2026 年 7 月吉日
ケーエスエス株式会社
技術部 品質保証課

ステップモータ用防錆塗料変更についてご案内

モータ直結型ボールねじ：RM、2TMB、TMB、MB、SiMB

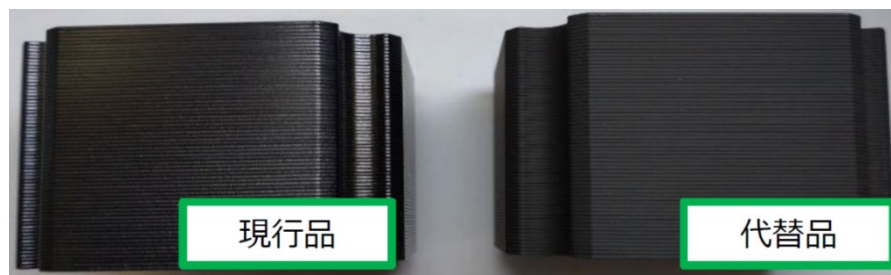
このたび、弊社モータ直結型ボールねじに使用しておりますステップモータの防錆塗料につきまして、製造元より製造中止の通知がございました。つきましては、下記の通り防錆塗料の変更をご案内申し上げます。なお、本変更に伴うモータ特性やモータ直結型ボールねじの製品仕様への影響はございません。

防錆塗料	
	現行	変更後
メーカー名	武蔵塗料株式会社	江戸川合成株式会社
製品名	ネオチャクロン BC724-05	エドポーセイ EBM802 ブラック
タイプ	金属用 1 液型焼付エポキシ塗料	1 液/エポキシ変性樹脂/焼付乾燥
標準膜厚	15 ± 5 μm	15 ± 5 μm
外観（艶）	半艶消しブラック	マットブラック（艶なし）
